**RINNOVO CONCESSIONE MINERARIA N. C233
"MINIERA DI MONTE SINNI"**

**VARIANTE AL PROGETTO DI MESSA IN SICUREZZA
E RECUPERO AMBIENTALE DEL SITO DI SERUCI**

Integrazioni di cui alla nota (prot. 6428-23/02/2024)

Integrazioni rev. 2

Fig. 2 – Aree di intervento

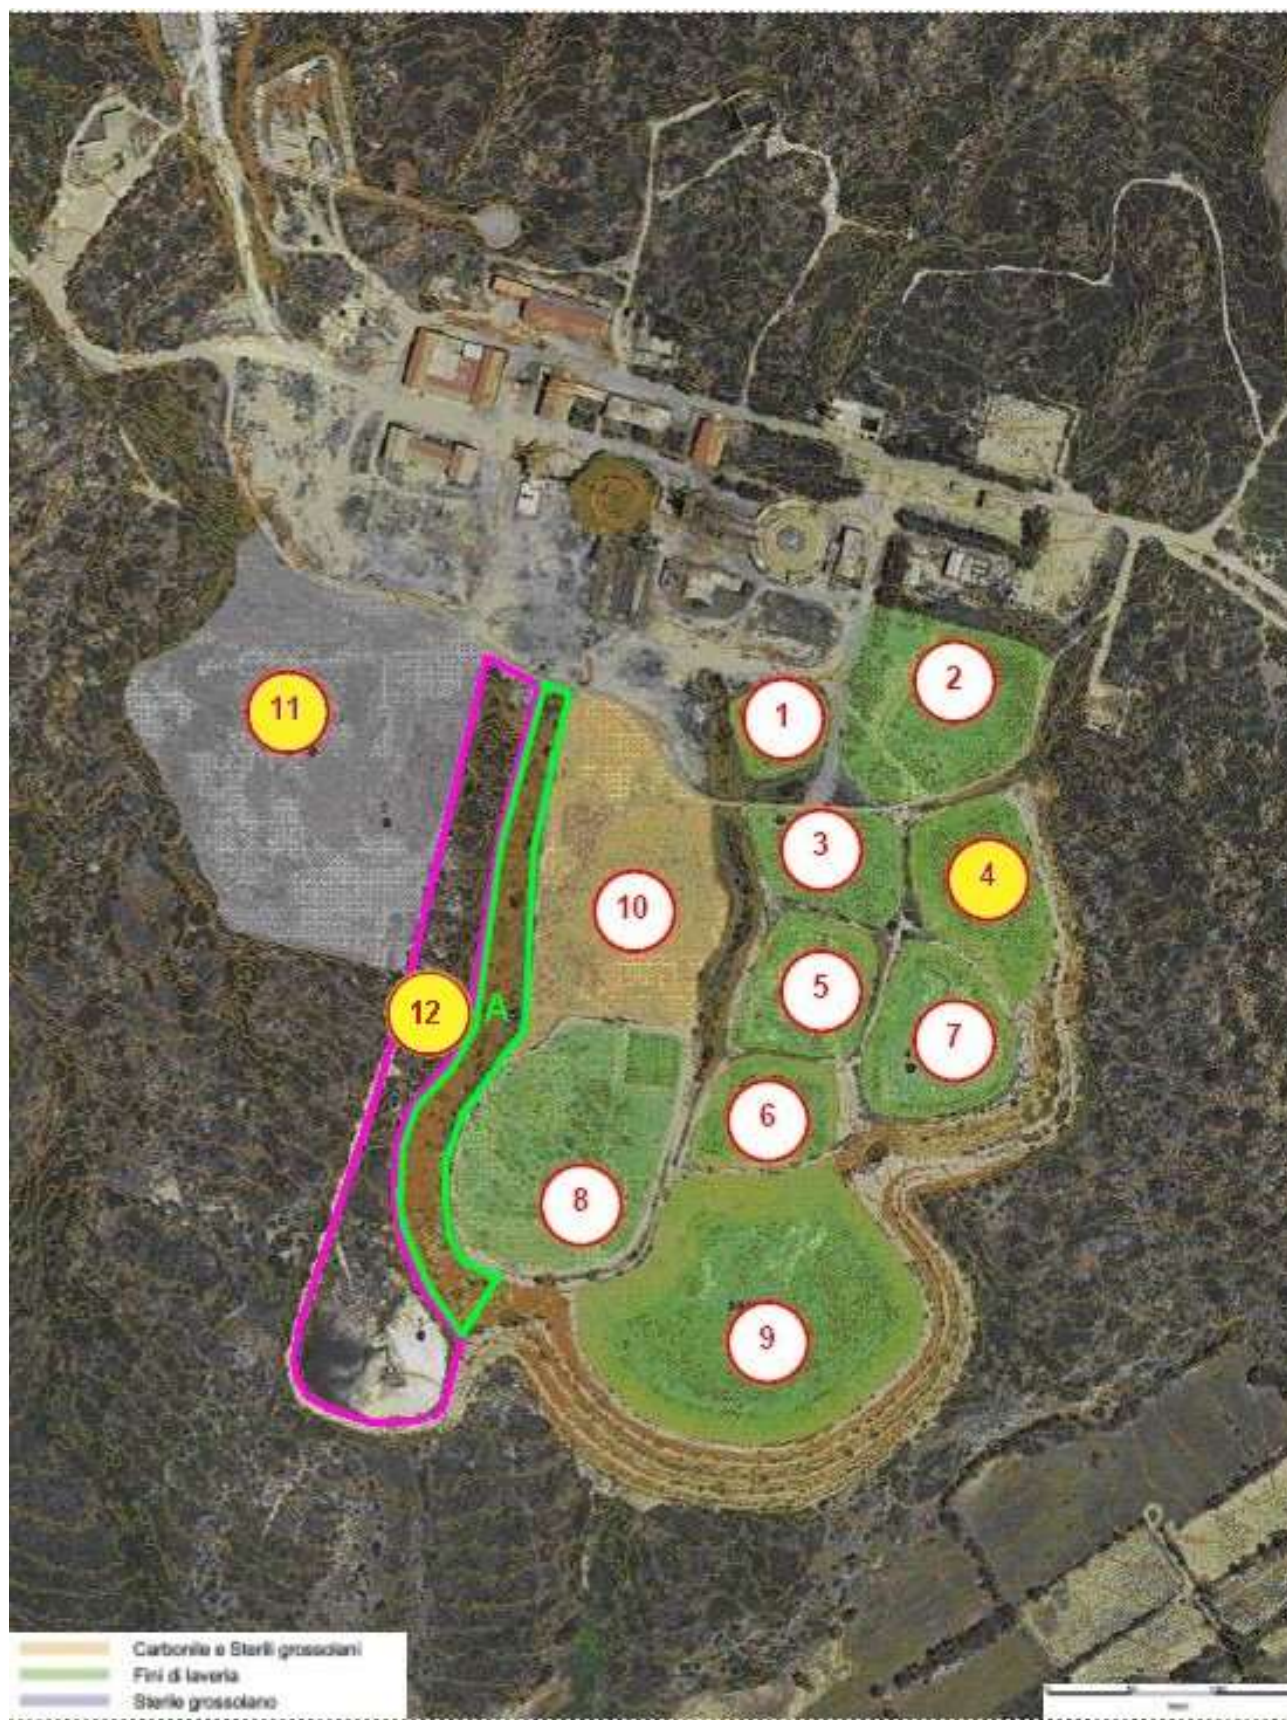
Al contrario, **l'intervento di rimodellamento morfologico già eseguito nell'area 4, è oggetto di variante** poiché a seguito dei lavori si è verificato un sovra consolidamento dei materiali utilizzati e una conseguente differenza volumetrica nella parte centrale dell'area che ha portato a fenomeni di ristagno idrico.

Nell'area 11 non sono stati eseguiti i rimodellamenti morfologici dei cumuli presenti all'interno e il loro ripristino ambientale.

Non è stata eseguita la colmata con rimodellazione dell'area 12, perché avrebbe prodotto una interferenza con l'elemento idrico Strahler (altro motivo di richiesta **di variante**).

Non è stato eseguito l'intervento sull'area A (in verde) perché in gran parte rinverdita naturalmente, soprattutto sulla parte più a Nord.

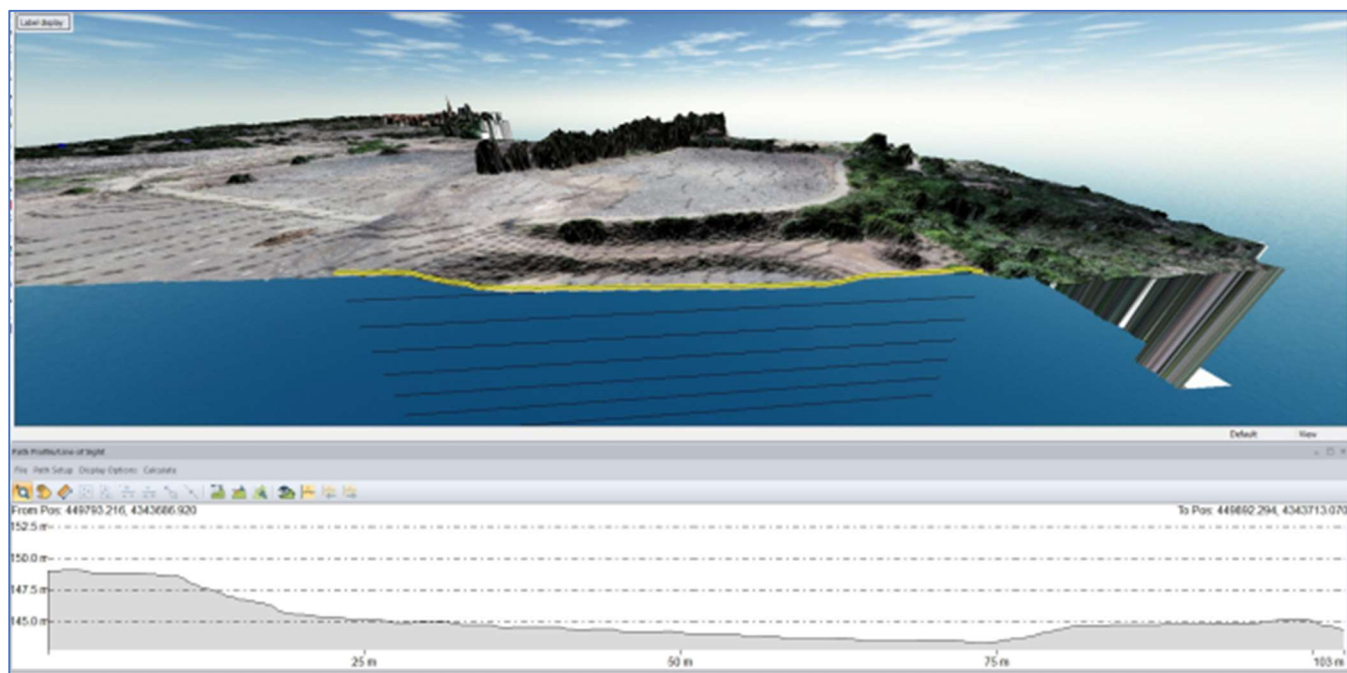
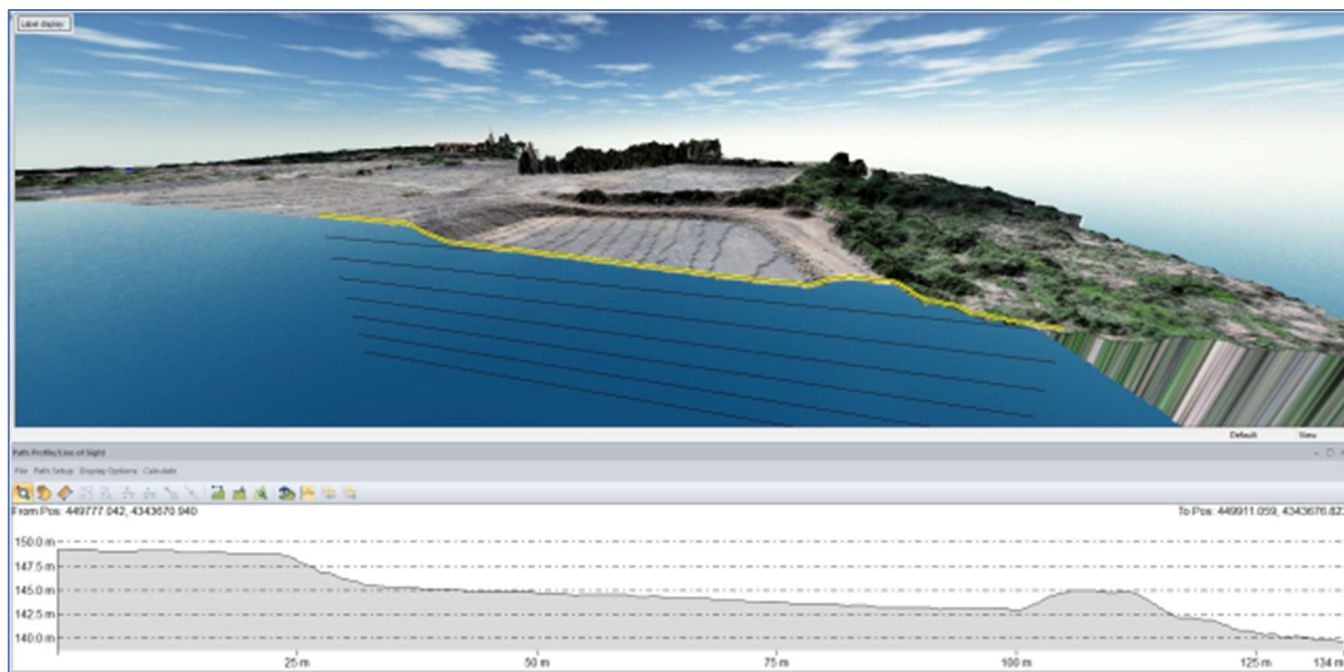
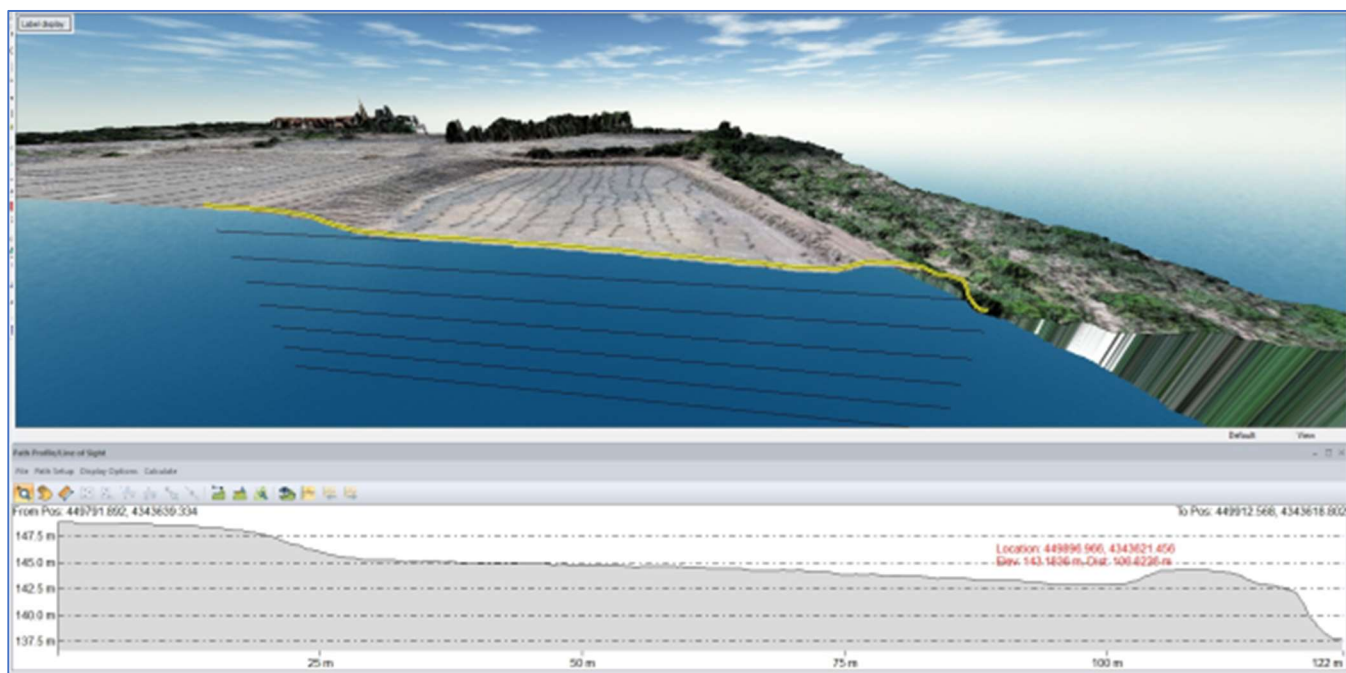
I materiali attinti in tale area, non hanno consentito la modellazione completa a saturazione dello spazio disponibile e 4, quindi, nella parte depressa residua, si viene a creare un ristagno idrico, dannoso per in mantenimento in saturazione della massa di materiali sottostanti.

Per tale motivo viene richiesta la variante, che consiste nell'abbassamento dell'argine di una quota sufficiente al deflusso naturale delle acque zenitali pervenenti sulla superficie del bacino 4 (vedi **Fig. 19, 20, 21, 22, 23, 24 e 25**).

Ritenendo inadeguate soluzioni di dreno ottenute con l'uso di barbacani attraverso il corpo arginale, si è optato per un abbassamento dell'argine fino alla quota minima della superficie interna.

Fig. 26 – Area di ribassamento in celeste e l'area di spandimento dei materiali di risulta da tale rimodellazione, in viola

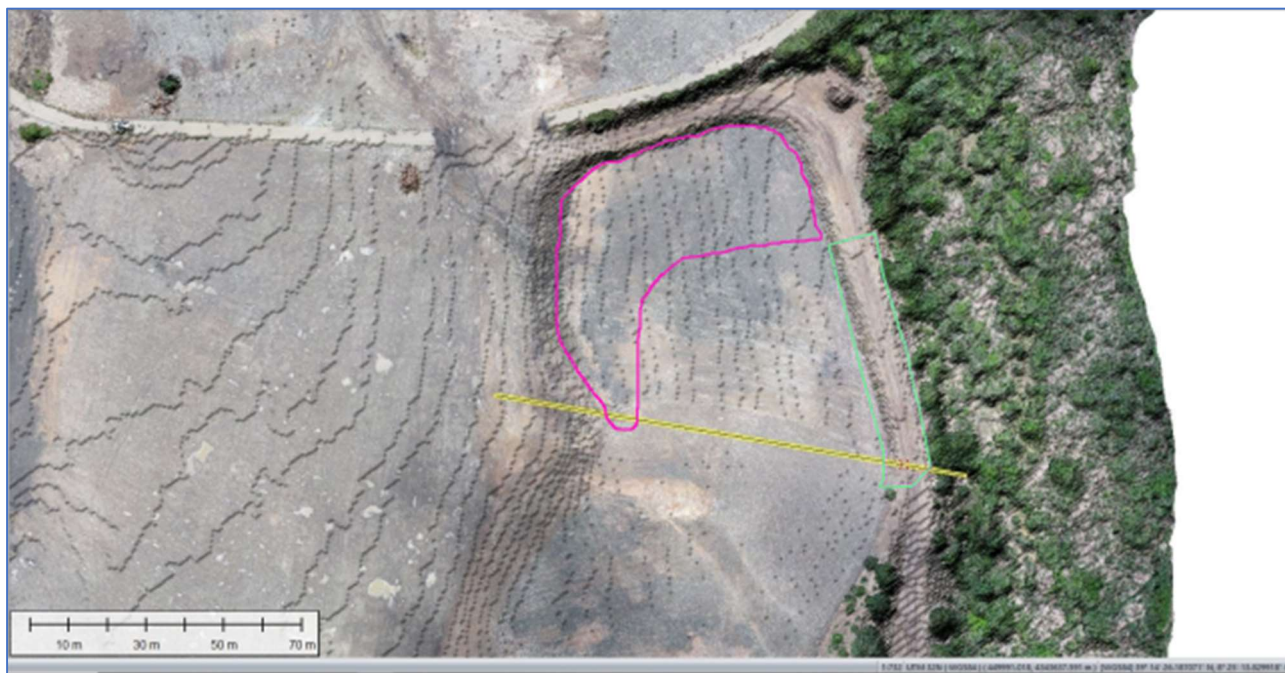
In tal modo si ottengono ulteriori materiali, coerenti con quelli già utilizzati, da spandere nella parte interna della superficie attuale del Bacino 4 (vedi **Fig. 26**), ottimizzando il deflusso delle acque.

L'abbassamento di circa 1.80 – 2.00 m con una impronta di base di circa 730 m², su circa 60 m di argine genera un volume di circa 1000 m³.

Tale volume sarà ridistribuito nell'area perimetrata in viola internamente al perimetro del Bacino 4 della superficie di circa 3.000 m², raccordandosi alle superfici attuali.

Fig. 32 – Sovrapposizione tra Carta IGM 1890 e ortofoto attuale con elemento reticolo e suo bacino sotteso con evidenza dell'assenza di elementi idrici o impluvi nello stato antecedente la costituzione delle discariche della miniera di Seruci

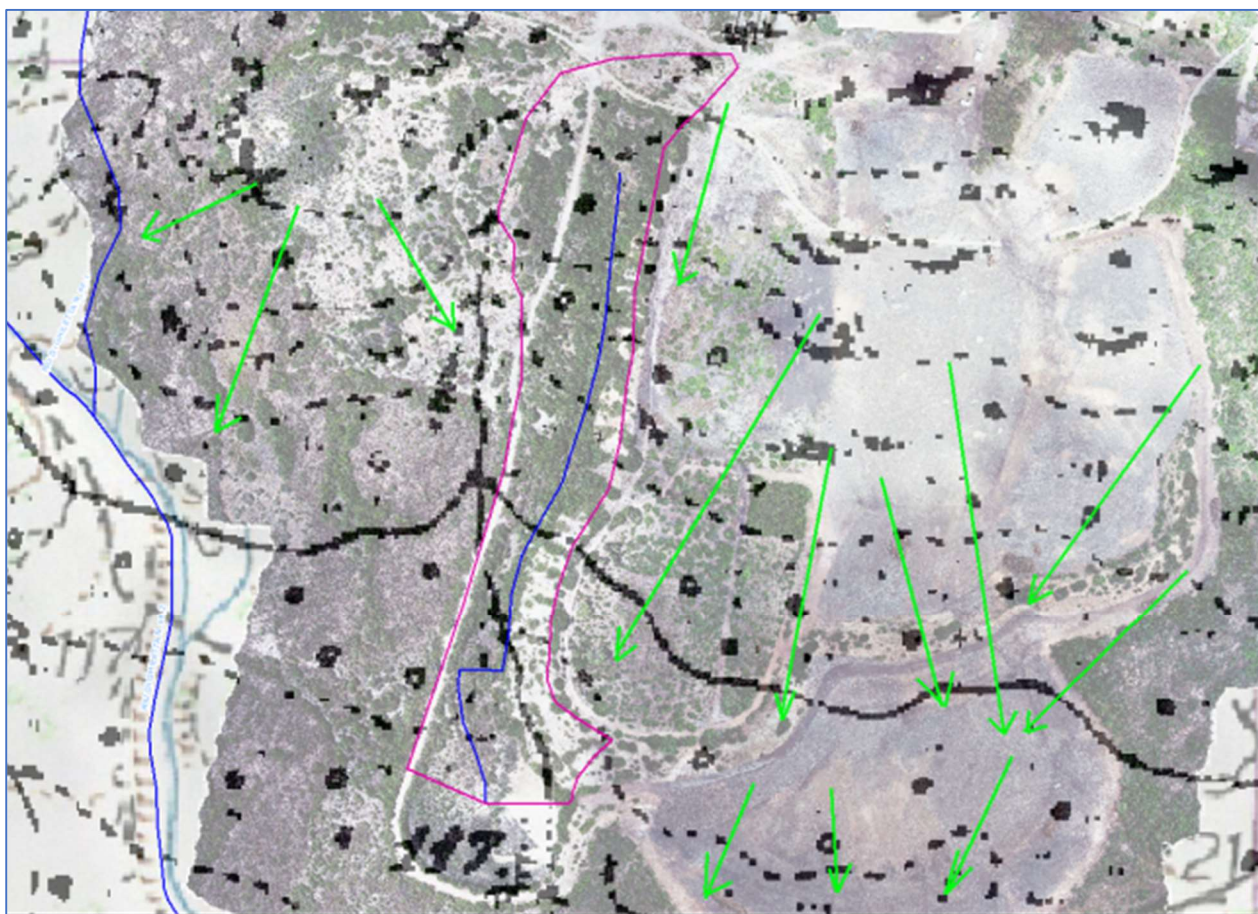
Nell'immagine successiva (vedi **Fig. 32**), costituita dalla sovrapposizione tra Carta IGM 1890 e ortofoto attuale con elemento reticolo e suo bacino sotteso si vede come la morfologia naturale, sulla quale sono stati impostati i bacini, supporti solo marginalmente le infiltrazioni al piede degli argini occidentali dei Bacini 8 e 10.

Al fine di mantenere in vita il connettore ecologico-corridoio naturalistico venutosi a creare, sia per motivi di disponibilità idrica, anche se limitata, ma anche per l'effetto riparo dal vento di Maestrale che, il residuo del grande abbancamento dell'Area 11, svolge soprattutto per la salvaguardia della folta vegetazione mediterranea che si è venuta a costituire naturalmente (vedi **Fig. 31**), si rinuncia alla colmata dell'area 12.
